島根原子力発電所2号炉 審査資料	
資料番号	EP-043 改18 (説5)
提出年月日	令和2年8月4日

島根原子力発電所2号炉

外部事象の考慮について

地滑り・土石流影響評価（コメント回答）

島根原子力発電所周辺の地滑り地形分布図

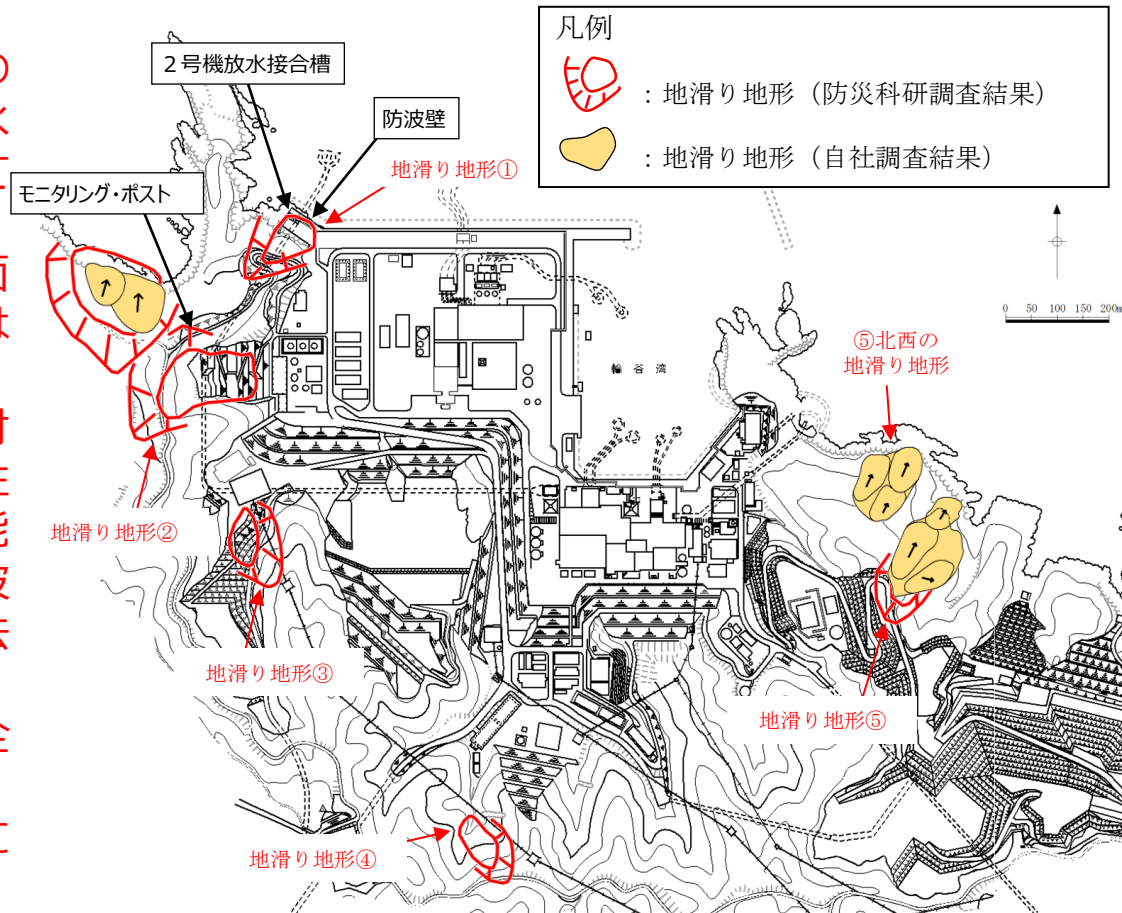
- 地滑りのハザードレベルについては、現在別途審査中であるため、その結果を踏まえて改めて説明すること。(令和元年9月12日 第770回審査会合)
- 土石流危険区域に含まれる重要施設を示すとともに、その代替施設が土石流の影響を受けないことを説明すること。(令和元年9月20日 現地調査)

- 下図に示す防災科学技術研究所（以下、「防災科研」）の調査結果である地滑り地形①～⑤のうち、次頁に示すとおり、①～④に対してはいずれも地滑り地形ではないと評価している。
- また、下図のとおり、地滑り調査の結果抽出された地滑り地形⑤及び⑤北西の地滑り地形の範囲に安全施設は存在しないことから、地滑りにより安全施設の機能を損なわないことを確認した。

- なお、防災科研調査の地滑り地形①の範囲にある安全施設として2号機放水接合槽があり、また津波防護施設として防波壁がある。

調査の結果、深層崩壊に伴う地滑り面は認められないことから、地滑り地形ではないと判断される。

しかし、防災科研調査の地滑り地形付近において確認された礫質土及び粘性土については、過去の表層すべりの可能性が完全に否定できないことから、防波壁周辺斜面の安定性確保のため、撤去することとする。

- また、地滑り地形②の範囲にある安全施設としてモニタリング・ポストがあるが、現在は人工改変が加わり地滑り土塊に相当する土砂は撤去されていることから、地滑りは想定されない。
